**Verslag huishoudelijke elektrische installatie op laagspanning en zeer lage spanning****Algemeen:**

Referentie: <b>010-20260326-02</b>	Datum controle: <b>26/03/2026</b>
Keurder: <b>010</b>

Eigenaar: <span style="background-color: black; color: black;">XXXXXXXXXX</span>	EAN-code: <b>541448820055812779</b>
Adres installatie: <b>Rozendaal 81, 2440 - Geel</b>	Nummer teller(s): <b>1SAG1100722759</b>
	Distributienetbeheerder installatie: <b>Fluvius</b>
Datum uitvoering installatie: <input checked="" type="checkbox"/> Vóór 01/10/1981 <input checked="" type="checkbox"/> Tussen 01/10/1981 en 01/06/2020 <input type="checkbox"/> Vanaf 01/06/2020	
Type: <input checked="" type="checkbox"/> Wooneenheid <input type="checkbox"/> Niet-huishoudelijk <input type="checkbox"/> PV <input type="checkbox"/> Batterij <input type="checkbox"/> Laadpaal

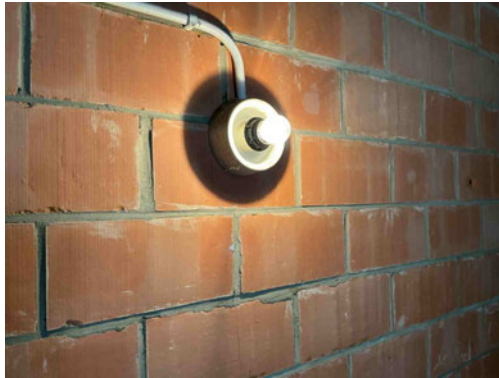
**T09** - Bepaalde contactdozen en/of schakelaars zijn beschadigd (Boek 1: 1.4.1.3).  
*Opmerking: Oa keuken en gang 1 ste verdiep*

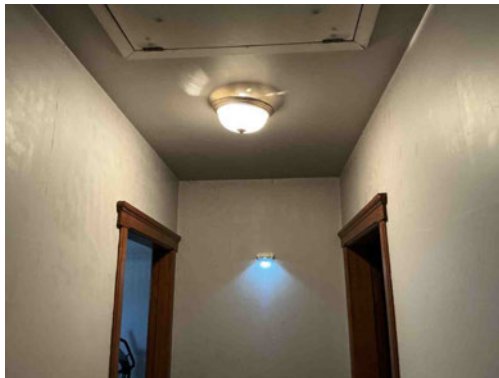
**C21** - Het gebruik van geleiders van het type VOB, zonder bijkomende afscherming is niet toegestaan (Boek 1: 5.2.9.6).

*Opmerking: Oa aan bord 1*
